Expertise hydrogéologique des documents portés au débat public sur le Projet Montagne d'or en Guyane

Rapport final

BRGM/RC-68061-FR

Mai 2018

Illustration 1 : Pluviométrie mensuelle au site du projet (station Boeuf-Mort) et selon les données satellitaires TRMM. Source : CMO Section

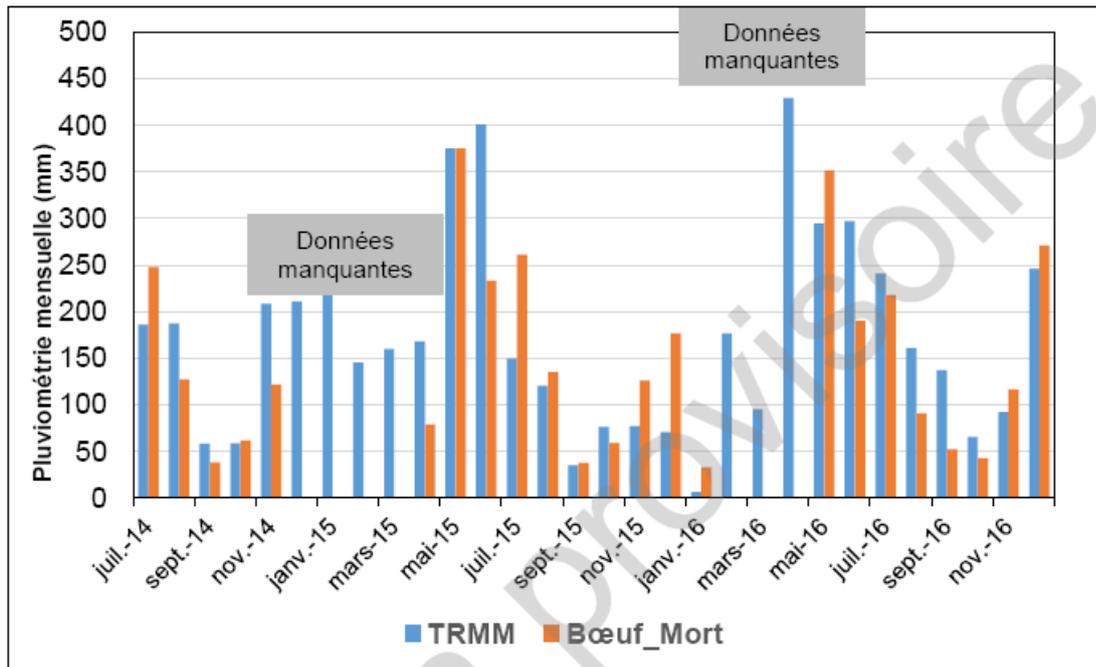
Si une comparaison entre les deux sources de données (mesures locales et satellite) est présentée, ces données ne font pas l'objet de tests de corrélations qui en valideraient peut-être leur usage.

L'absence de données mesurées localement et les méthodes de reconstitution sont des sources d'incertitudes. **Il est important que ces incertitudes soient prises en compte sur les résultats des calculs et les dimensionnements qui en résultent.**

Illustration 8 : modèle structural (Source: SRK NI 43-101 Technical Report, Bankable Feasibility Study)

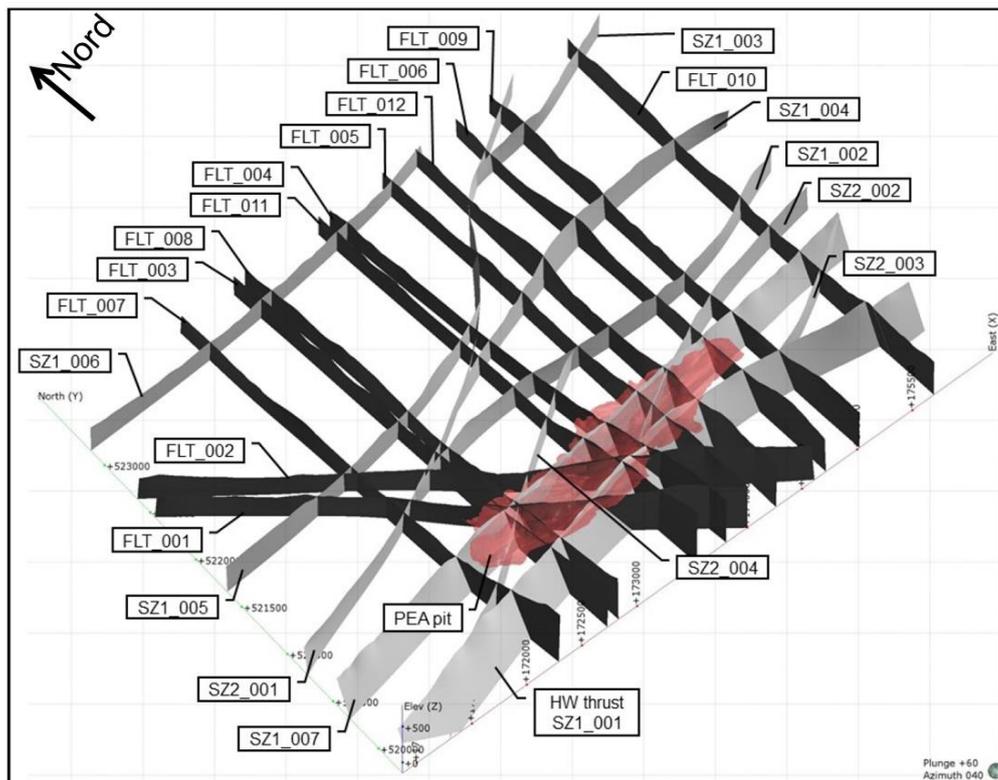
Il n'est pas mentionné si certaines directions sont plus ouvertes ou plus altérées que d'autres, ce qui peut avoir un impact sur les écoulements des eaux souterraines.

Illustration 11 : Carte piézométrique (source fiche 1.1.5 p.93)

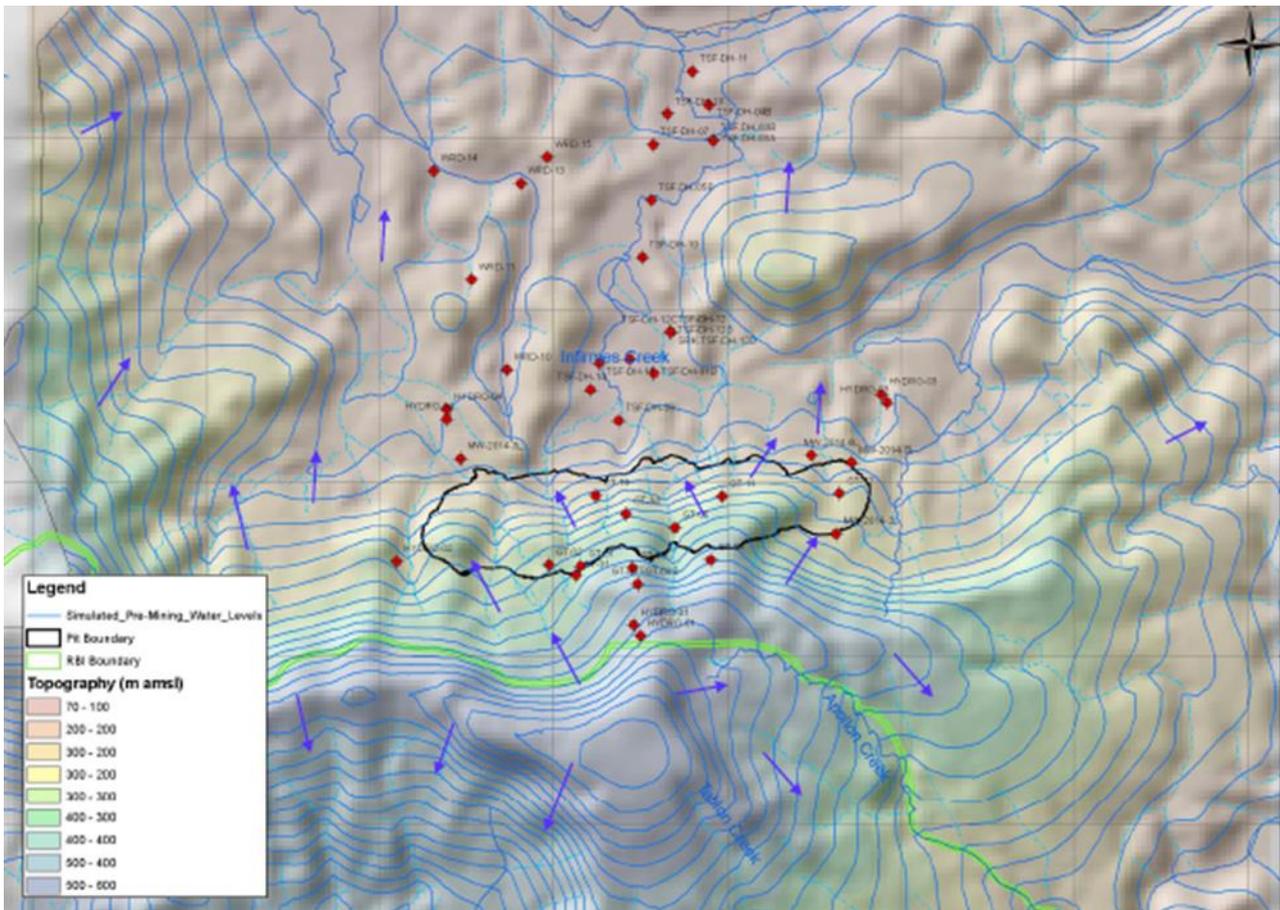
L'état quantitatif des eaux souterraines est généralement abordé à partir d'une carte piézométrique, qui représente l'altitude de la surface d'une nappe déterminée. Sur le site, cette carte est construite à partir d'une quarantaine de points mais les documents présentés n'indiquent pas les valeurs mesurées (Illustration 11). En réalité, il semble qu'il s'agisse d'une simulation de niveau de nappe et non d'une carte obtenue par l'interpolation des mesures.

Les points semblent concerner à la fois la saprolite et l'aquifère fissuré, voire les aquifères alluviaux pour certains. Il faudrait avoir accès à la coupe des forages pour déterminer quel aquifère est concerné. Selon ce document, l'écoulement suit la topographie. La carte est en réalité fortement influencée par l'hypothèse (classique en milieu de socle) selon laquelle l'épaisseur de roche concernée par la présence d'eau est peu épaisse (20-30 m) et relativement uniforme sous la surface. C'est probablement une hypothèse du modèle utilisé pour tracer la carte, ce qui permet de dessiner la nappe même là où il n'y a pas de mesure. Les éléments fournis ne permettent pas de vérifier les hypothèses de base.

Les gradients représentés (la pente de la nappe) sont très forts sur les versants nord et sud du Dékou Dékou. Les concepteurs de la carte ont donc émis l'hypothèse que le milieu y possède une très faible perméabilité du milieu fissuré. En effet, pour que l'eau soit présente avec de telles pentes, il faut qu'elle ne puisse pratiquement pas s'écouler, ou bien qu'elle soit alimentée en continu par une infiltration abondante, ce qui paraît peu probable vu la faible perméabilité en surface de la saprolite et des argiles.

Un réseau de piézomètres doit être établi pour suivre la nappe et valider/corriger les prédictions de débit en cours d'exploitation.

Illustration 14 : Schéma des circulations d'eau dans la mine (source : CMO, modifié)

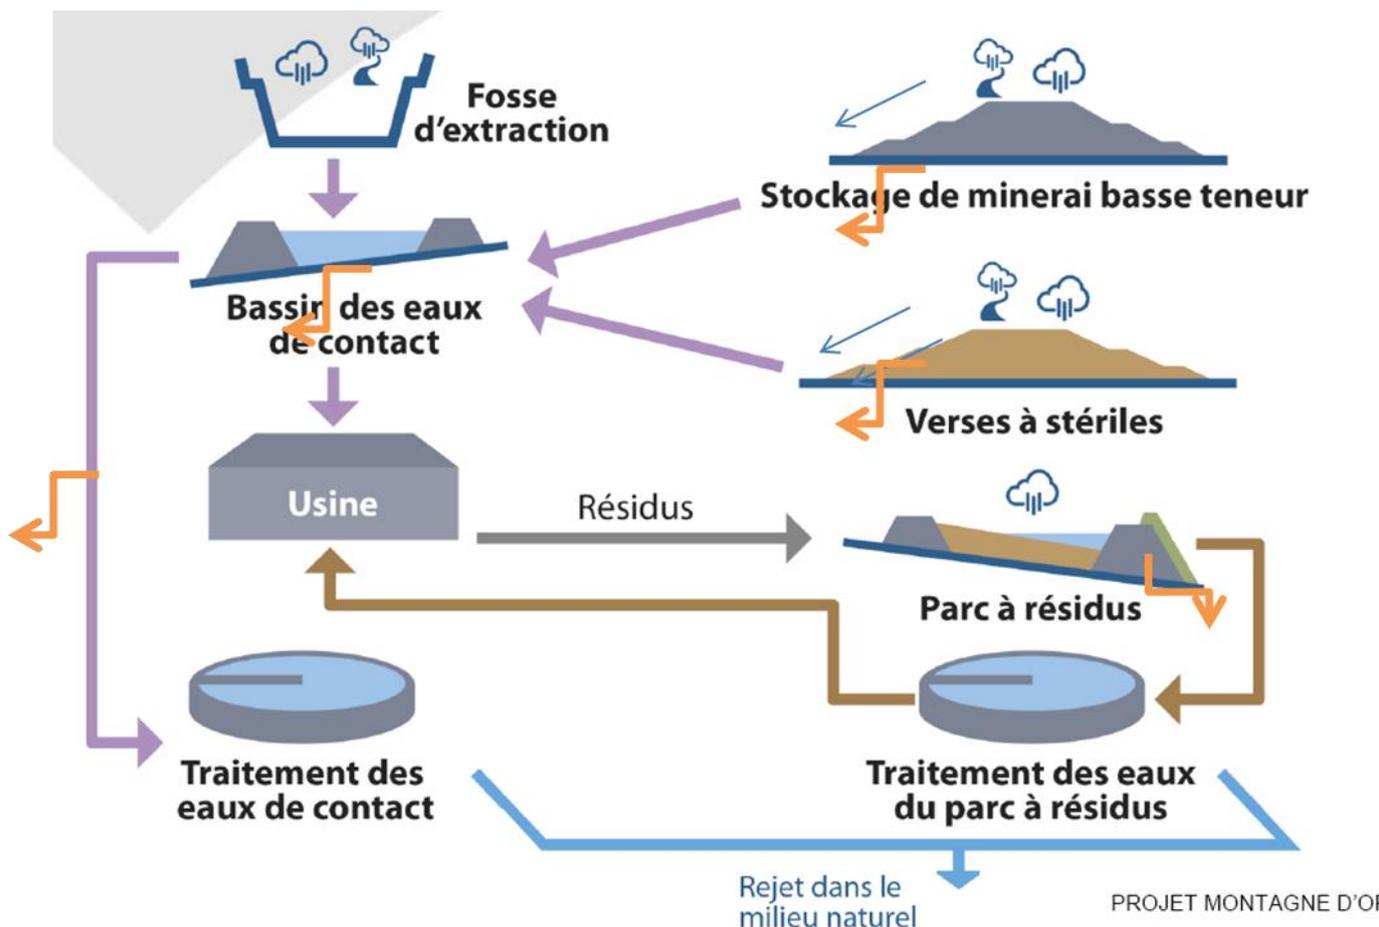
La compagnie Montagne d'Or a fourni un schéma des circulations de l'eau dans la mine (Illustration 14). Malgré les précautions prises pour dériver les criques et détourner les eaux de ruissellement, le contact avec le minerai est inévitable. Il est donc prévu de collecter et de traiter et recycler ces « eaux de contact ».

Par rapport au document d'origine, nous avons ajouté les flèches orange, symbolisant les risques de fuites acides sur les infrastructures :

- Ruissellement et infiltrations sur le stockage de minerai basse teneur, très peu documenté ;
- A travers les verses à stériles ;
- Au niveau du bassin des eaux de contact ;
- Sous le parc à résidu et à travers la digue ;
- Sur les canalisations reliant les différents éléments.

Illustration 15 : Infrastructures de gestion des eaux (Source : CMO, présentation du 22/05/2018)

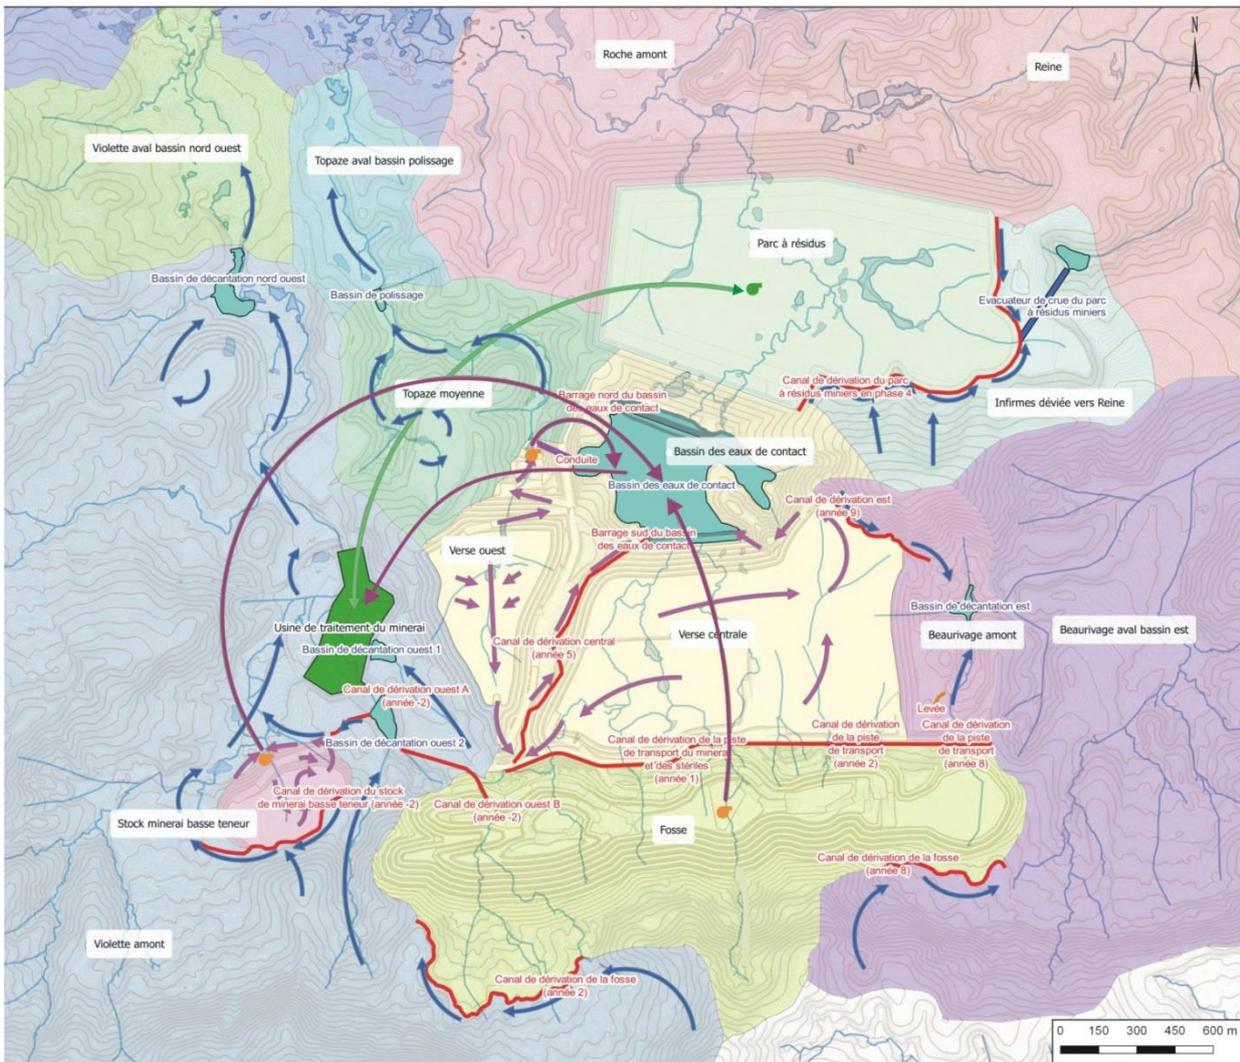
La topographie du site évoluant avec l'exploitation, le schéma sera probablement différent en début de projet et au cours de son évolution. Néanmoins, les écoulements principaux semblent être anticipés. **On remarque toutefois qu'il n'y a pas de récupération de sous-écoulements sous la digue du parc à résidus.**

Il manque à ce schéma une estimation des flux associés, élaborés pour plusieurs étapes du projet à partir d'un bilan hydrique.

Illustration 16 : Rabattement simulé dans la nappe souterraine autour de la fosse (source CMO).

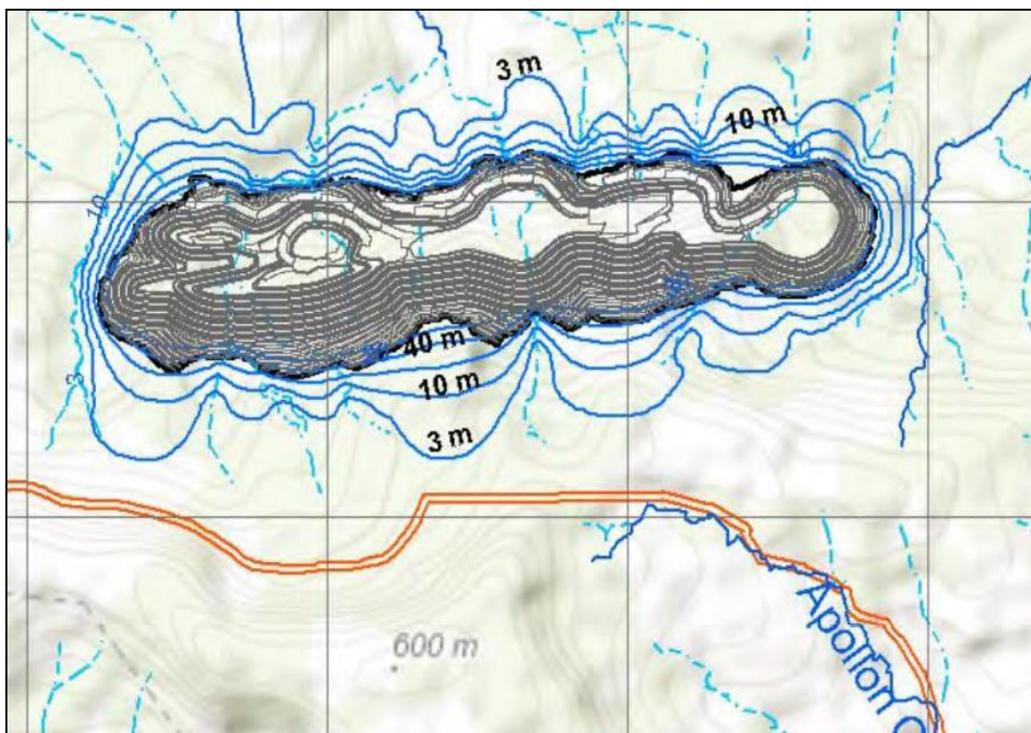
Il convient de remarquer qu'aucun des calculs présentés ne fait l'objet d'un calcul d'incertitudes ou d'une analyse de sensibilité. Or dans le milieu fissuré, les perméabilités sont mal connues et difficile à apprécier. Elles seront probablement augmentées localement par la fracturation des roches lors des tirs de mines. En amont elles sont probablement faibles mais une incertitude d'un facteur 10 est tout à fait possible.

Illustration 18 : Exemple de digue à résidus avec système drainant (CMO)

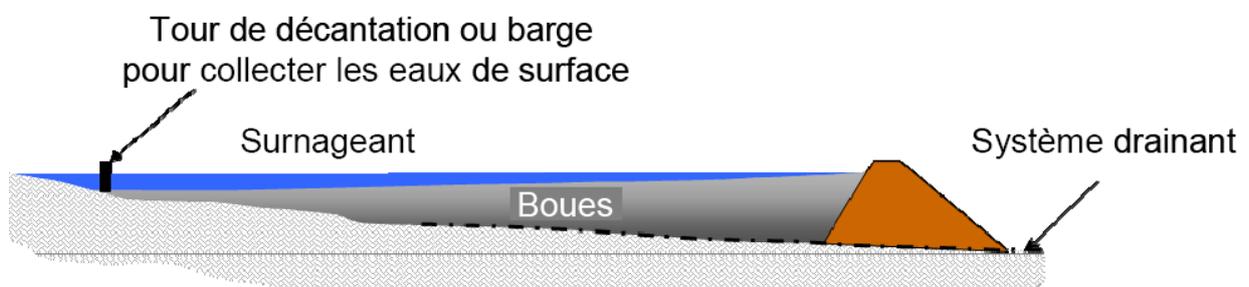
Sur le premier point, lors de l'atelier du 22/05/2018, CMO a précisé que le cœur de la digue serait en enrochement. Cette précision interpelle car il n'en avait été fait mention nulle part. En particulier, le mode de construction « vers l'aval », mis en avant pour assurer la stabilité des digues de l'enceinte du parc à résidus ne le décrit pas. Le choix et l'origine des matériaux d'enrochement devra être précisé, de même que les quantités envisagées et la pente de la digue.

Concernant les fuites éventuelles à travers les géomembranes, le BRGM recommande de mettre en place un système drainant sous la géomembrane et la digue à résidus qui permettra de surveiller les fuites éventuelles et récupérer les eaux pour les traiter (Illustration 18). CMO a présenté le 22 mai un schéma avec un dispositif de drainage positionné au-dessus de la géomembrane qui ne répond pas au risque de fuite à travers la géomembrane et la digue. Rappelons qu'une géomembrane ne présente qu'une épaisseur de quelques millimètres et est donc très sensible aux poinçonnements. Elle accompagne mais ne remplace pas une étanchéité assurée par des matériaux naturels de type argileux compactés présentant une épaisseur et une perméabilité engendrant un débit de fuite compatible avec le milieu récepteur.

Illustration 21 : Positions des stockages de sol et du minerai basse teneur (CMO)

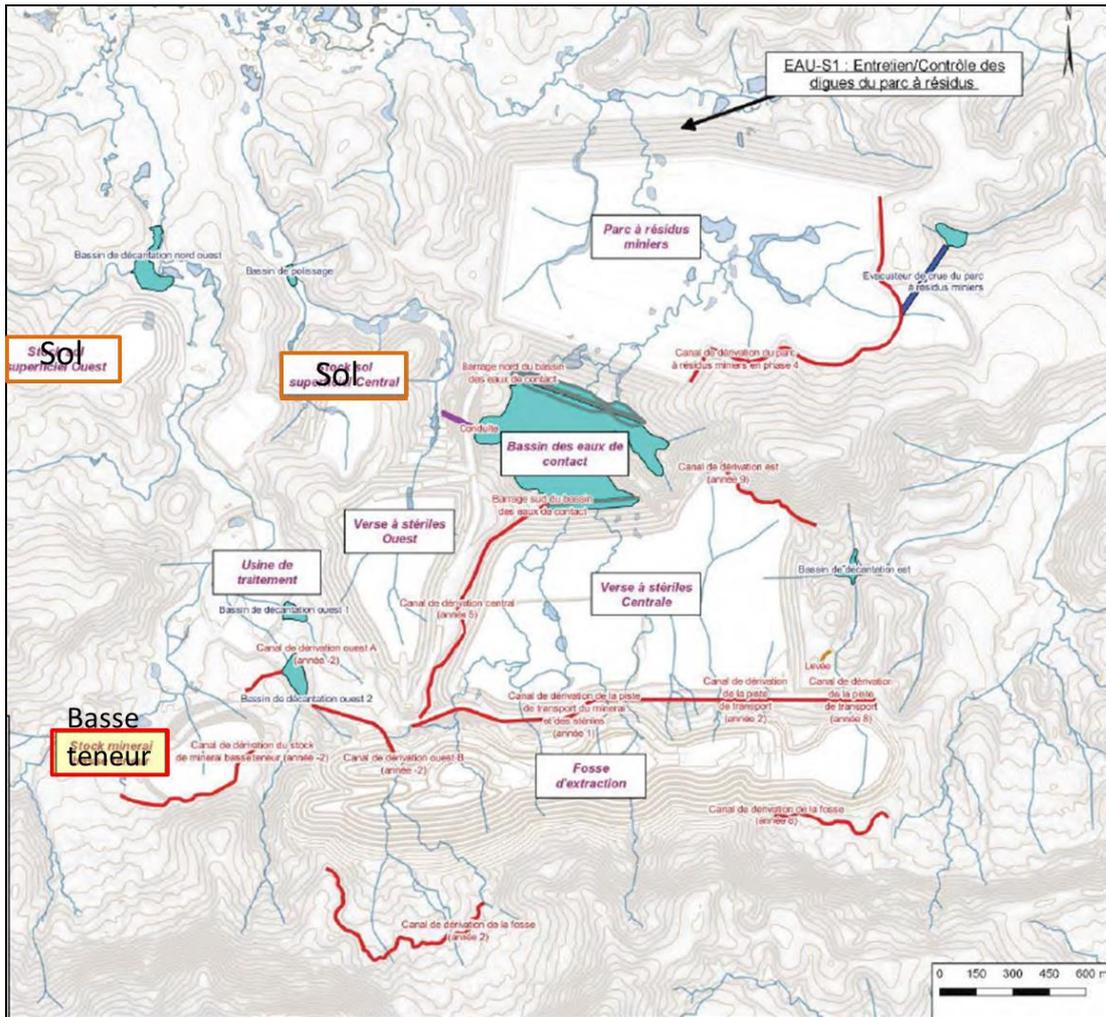
Le stockage de minerai basse teneur permet de mettre de côté du minerai en attendant un cours meilleur. Un tel stockage est limité à 6 mois par la directive européenne. Dans le contexte géochimique et climatique du site, ce stockage situé en amont de la crique Violette est **une source de DMA**.

Le schéma de gestion des eaux (Illustration 15) indique une récupération des eaux de ruissellement (et drainage ?) vers le bassin des eaux de contact. Toutefois, les informations concernant l'étanchéification de ce stockage, ainsi que celui des autres stockages et bassins n'étaient pas indiqués dans les documents présentés à la date du 22 mai 2018.
